SEO.3-341/PN-46/ *265* /2010

Wykonanie II etapu robót ogólnobudowlanych, instalacyjnych i elektrycznych na terenie Przedszkola nr 12 na os. Słowackiego 18 w Mikołowie

dotyczy: przetargu pn. „wykonanie II etapu robót ogólnobudowlanych, instalacyjnych i elektrycznych na terenie Przedszkola nr 12 na oś. Słowackiego 18 w Mikołowie” (znak sprawy PN-46/2010)

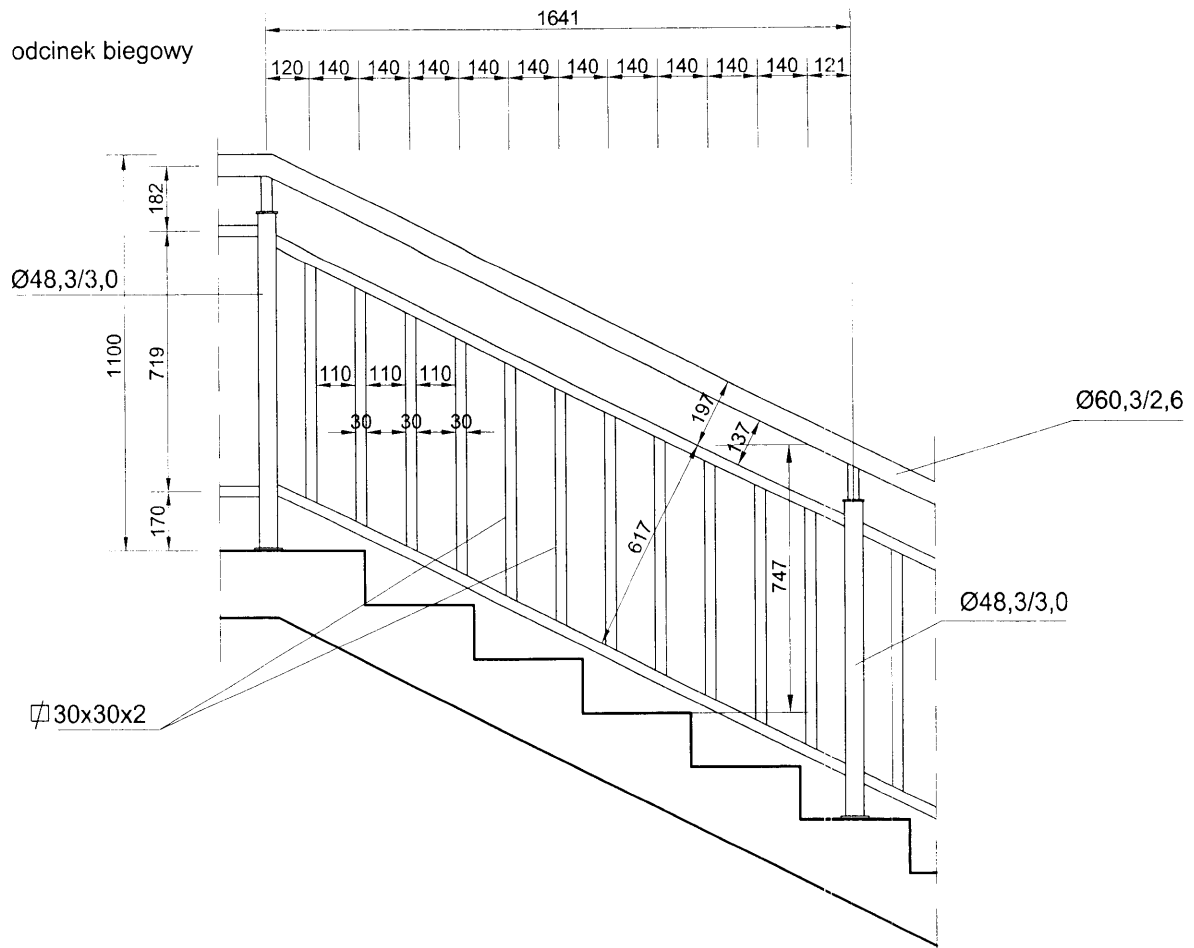
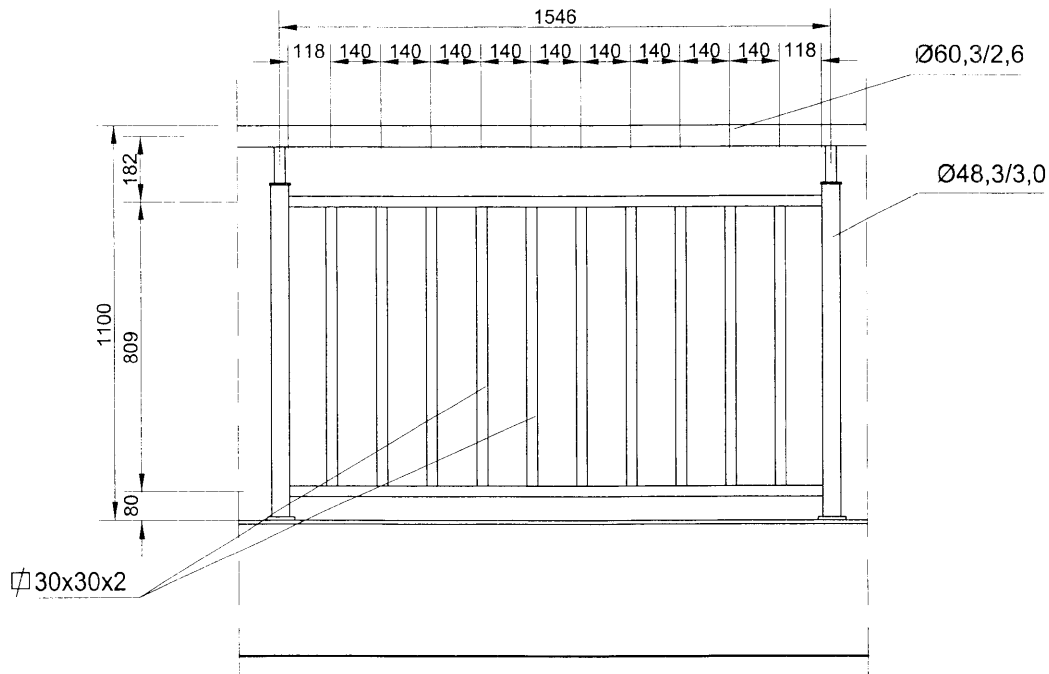
4. **pyt. B.3:** „Balustrady schodowe wewnętrzne mają być stalowe malowane czy ze stali nierdzewnej?”

Wykonać balustrady stalowe malowane zgodnie z załączonym rysunkiem – Załącznik nr 2.

odcinek spoczynkowy

mocowanie poprzez złączki talerzykowe  
na kołki wklejane np. HILTI HAS Ø8/80

szerokości pręseł dobrać na podstawie obmiaru z natury  
(proporcjonalny rozstaw słupków)  
maksymalne prześwity pomiędzy elementami balustrady  
nie mogą być większe niż 120mm w świetle  
minimalna wysokość balustrad 1100mm
